**AVIS RELATIF À LA PROTECTION
CONTRE LES EVENTUELS EFFETS NOCIFS ET NUISANCES
PROVOQUÉS PAR LES RAYONNEMENTS NON IONISANTS
GÉNÉRÉS PAR DES ANTENNES ÉMETTRICES STATIONNAIRES**

Commune : JEMEPPE-SUR-SAMBRE - Exploitant : PROXIMUS

Référence exploitant : 71FHI_01

Rapport n° 3817 / 2024

Figure 1 : Vue en plan des lieux de séjour et des points de contrôle

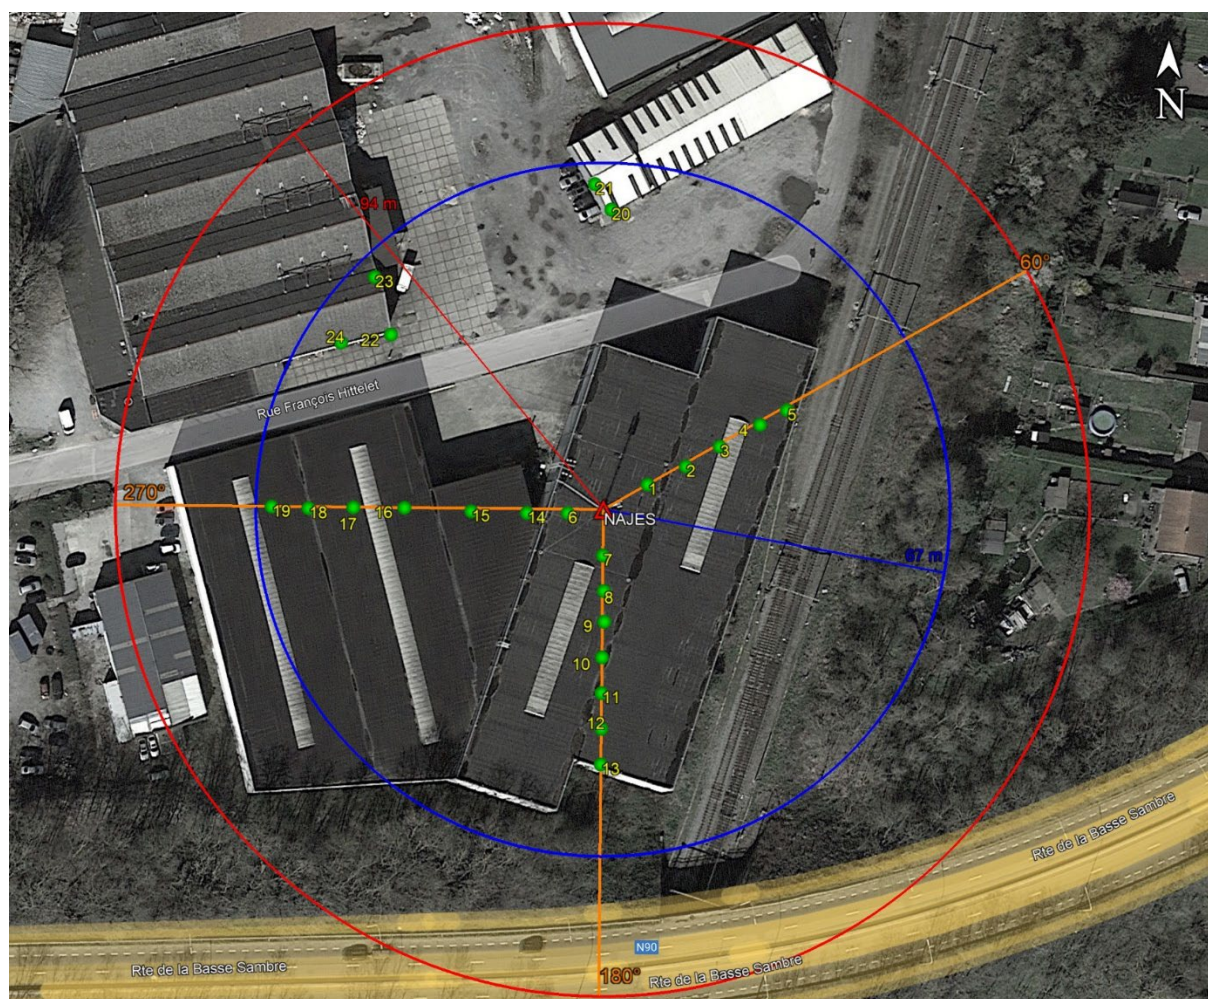
Les fréquences d'émission, la puissance rayonnée par chacune des antennes et leur gain permettent de déterminer le rayon de la zone à analyser. Tout dépassement de la limite par installation est exclu en dehors de cette zone. Le tableau 2 reprend les 35 LS² pour lesquels l'indice d'exposition est le plus élevé. Les différentes colonnes indiquent :

- le numéro du point de contrôle repris sur un des plans de la figure 1 ;
- le numéro du LS dans lequel se trouve le point de contrôle de la 1^{ère} colonne ;
- l'atténuation d'obstacle prise en compte pour le calcul de l'indice d'exposition dans le LS ;
- le résultat du calcul de l'indice d'exposition.

En ce qui concerne les antennes de l'installation mentionnées dans le tableau 1, la distance maximale à laquelle la limite pourrait être atteinte, à l'extérieur, est égale à 93,4 m. S'il n'y a pas de LS à une distance inférieure, les antennes respectent forcément la limite d'immission.

Dans le cas des LS situés à l'intérieur des bâtiments, une atténuation d'obstacle est prise en compte et il en résulte que la distance maximale à laquelle la limite pourrait être atteinte se réduit à 66,1 m.

Figure 2 : Vue en plan des installations d'antennes dans un rayon de 300 mètres autour de l'installation faisant l'objet de la demande d'avis

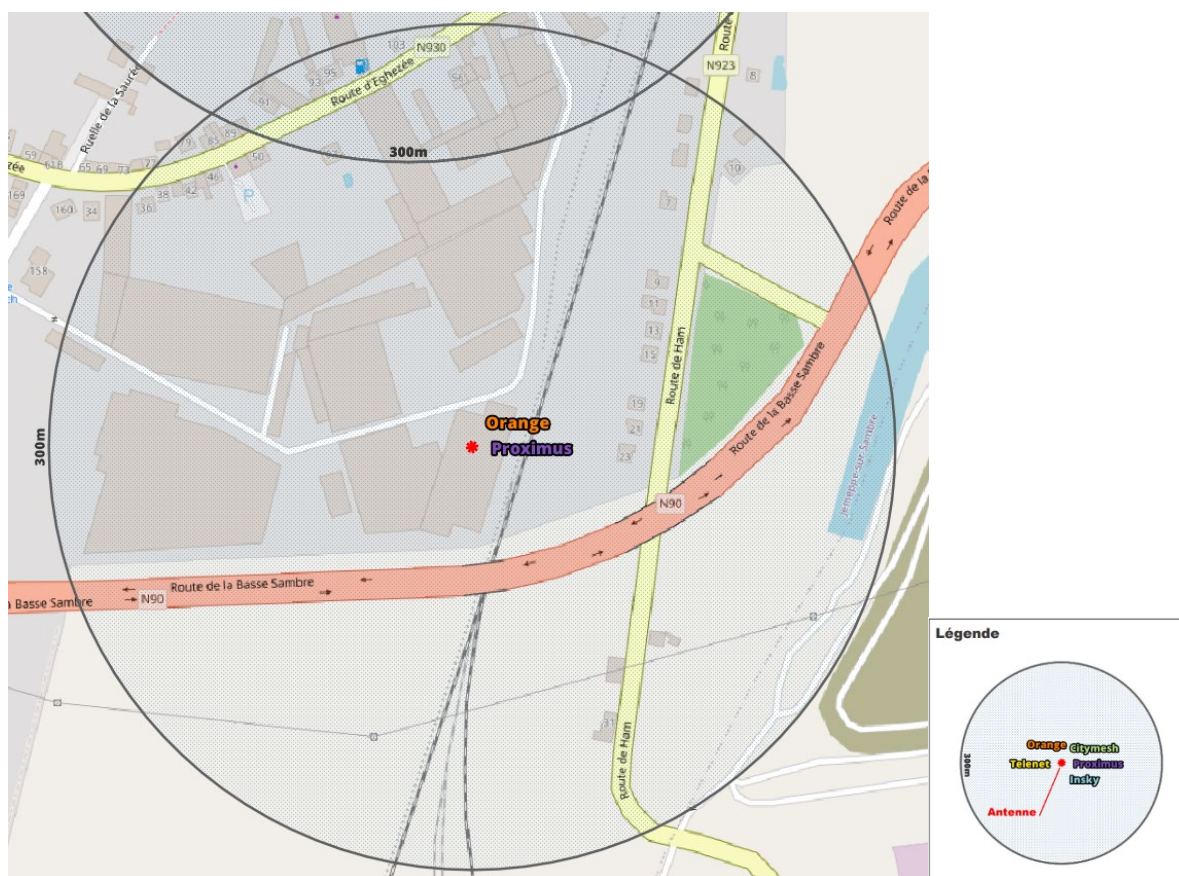
Le plan en projection verticale de la figure 2 indique la localisation des installations d'antennes émettrices stationnaires visées par le décret et situées dans un rayon de 300 mètres autour de l'installation référencée dans le paragraphe 2 et localisée au centre du cercle. Les données de localisation de ces antennes et les avis correspondant sont accessibles via le cadastre en ligne des antennes émettrices stationnaires⁸. Les installations prises en compte dans l'évaluation du respect de la limite cumulative sont les installations d'antennes émettrices déclarées en service par l'exploitant à la date du présent avis, à l'exception de l'installation référencée dans le paragraphe 2 et éventuellement d'autres installations ayant fait l'objet d'une demande d'avis à la même date et qui sont situées à l'intérieur de la zone de 300 mètres de rayon.

- il y a au plus 4 installations d'antennes émettrices stationnaires présentes dans la zone d'évaluation de 300 mètres de rayon représentée dans la figure 2, y inclus l'installation référencée dans le paragraphe 2 : la limite cumulative définie à l'article 4, §2 du décret est

- b) il y a exactement 5 installations d'antennes émettrices stationnaires présentes dans la zone d'évaluation de 300 mètres de rayon représentée dans la figure 2, y inclus l'installation référencée dans le paragraphe 2 et il existe, pour 3 ou 4 de ces installations, un avis attestant le respect de la limite abrogée de 3 V/m : la limite cumulative définie à l'article 4, §2 du décret est nécessairement respectée dans les lieux de séjour à l'intérieur de la zone d'évaluation de 300 mètres de rayon ;

- c) dans tous les autres cas, il a été vérifié que la limite cumulative définie à l'article 4, §2 du décret n'est pas dépassée dans les lieux de séjour sur base du nombre d'installations localisées dans la zone d'évaluation de 300 mètres de rayon représentée dans la figure 2, de leur localisation ainsi que des données inscrites dans la figure 1 et au paragraphe 4 du présent avis et dans les avis attestant le respect de la limite par installation ou de la limite abrogée de 3 V/m relatifs aux autres installations reprises dans la figure 2.

Compte tenu des considérations ci-dessus, il apparaît que l'intensité du rayonnement électromagnétique généré, dans les lieux de séjour situés dans un rayon de 300 mètres autour de l'installation référencée dans le paragraphe 2, par l'ensemble des antennes émettrices stationnaires de l'ensemble des exploitants du même site d'antennes émettrices stationnaires respecte la limite fixée à l'article 4, § 2 du décret.
